Avviso di sicurezza AX005/22/S

Nome prodotto/Nome commerciale: ARTIS icono biplane,
 ARTIS icono floor,
 ARTIS pheno
 Numero del modello: 11327600,
 11327700,
 10849000

Oggetto: Aggiornamento software dei sistemi ARTIS con la versione software da VE20 a VE21

Figura 1: Posizione di singolarità dell'arco a C

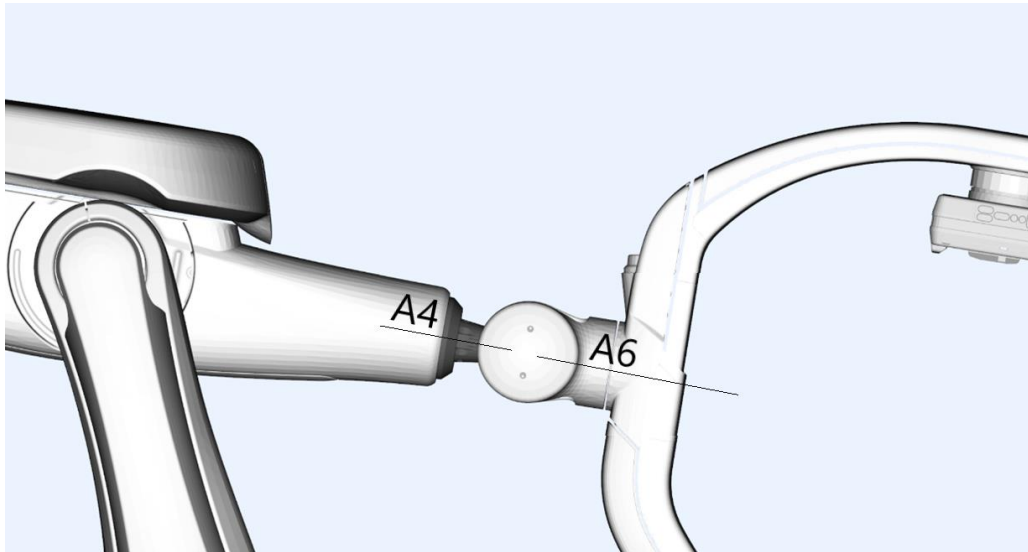
In determinate posizioni cliniche inconsuete dello stativo ARTIS pheno (vedere la figura 1), il robot potrebbe muoversi in una posizione detta di singolarità, in cui il movimento potrebbe arrestarsi e bloccarsi.

Se ciò si verifica, tutti i movimenti dello stativo sono bloccati e possono essere riattivati solo da un tecnico del servizio di assistenza.

Il problema è stato identificato sul campo solo in combinazione con una regolazione sub-ottimale del sistema.

La causa principale del movimento bloccato dello stativo è legata a un problema software.

Valutare la necessità di stabilire procedure di emergenza conformi al Manuale utente per gestire situazioni correlate a eventuali guasti del sistema ARTIS.

Il software verrà aggiornato.
